工事計画変更認可申請書

(大飯発電所第4号機の工事の計画の変更)

大飯発電所第4号機

工事計画変更認可申請書

第 1 図 組織図

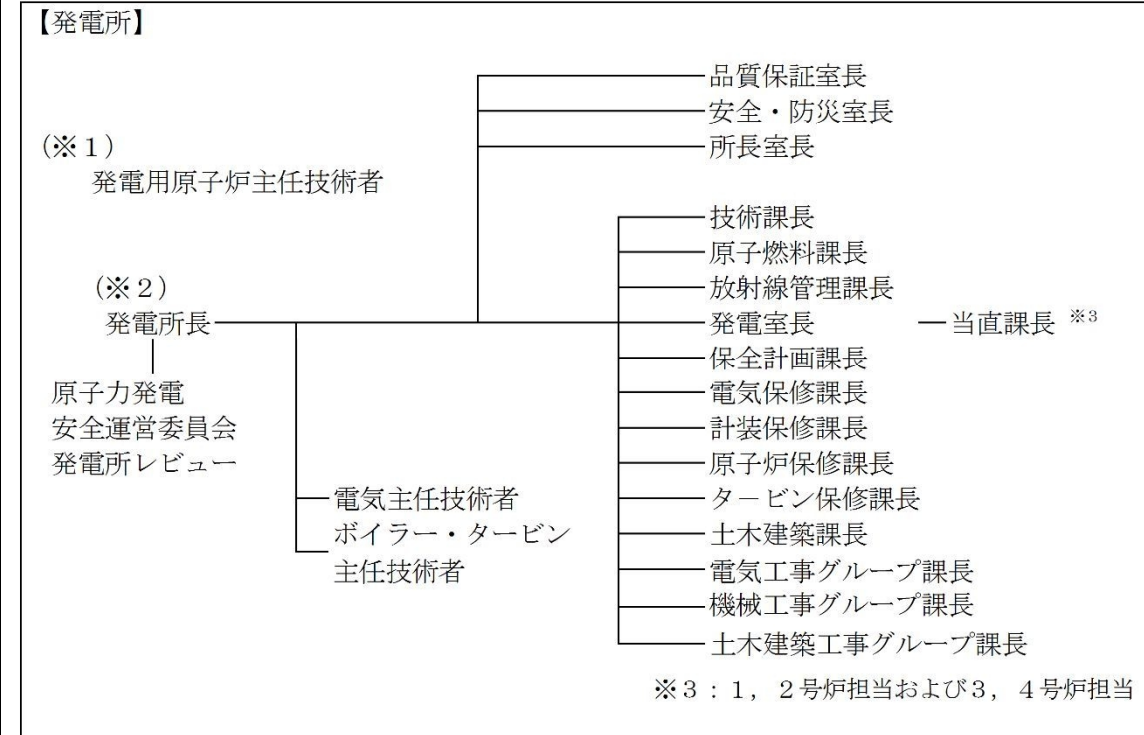
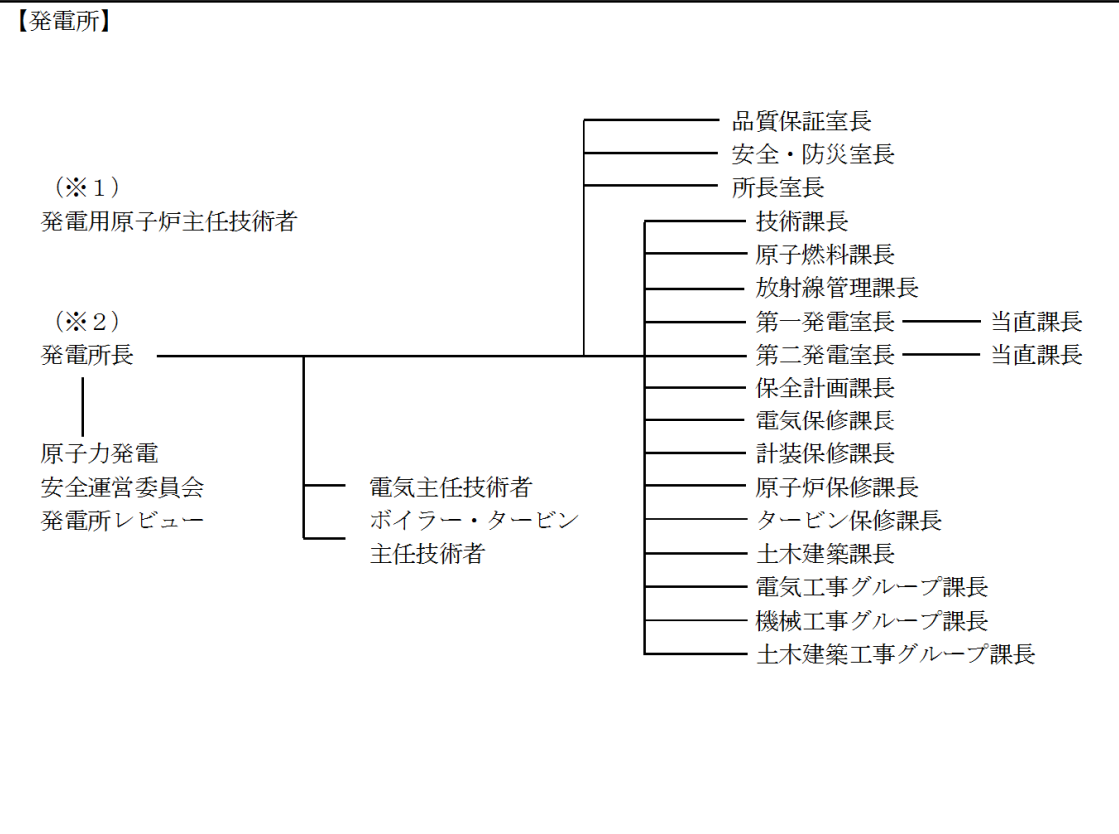
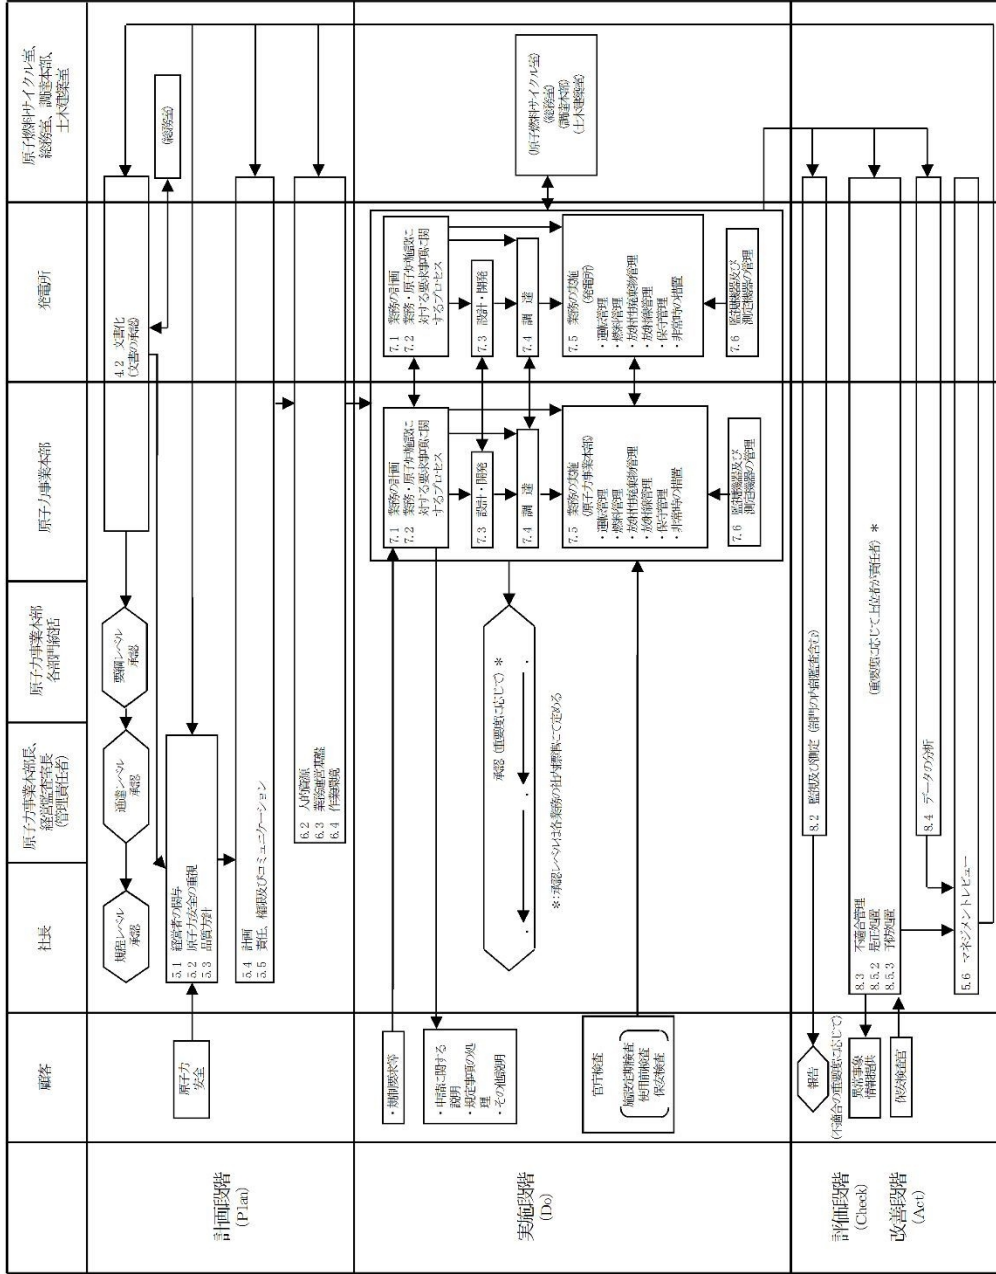
その他発電用原子炉の附属施設（非常用電源設備）のうち設計及び工事に係る品質管理の方法等に関する事項並びに設計及び工事に係る品質管理の方法等に関する説明書について、令和元年9月3日付け原規規発第1909033号にて認可された大飯発電所の原子炉施設保安規定の変更（第一発電室と第二発電室を発電室に統合）に伴い、組織図及び保安に関する職務を変更する。
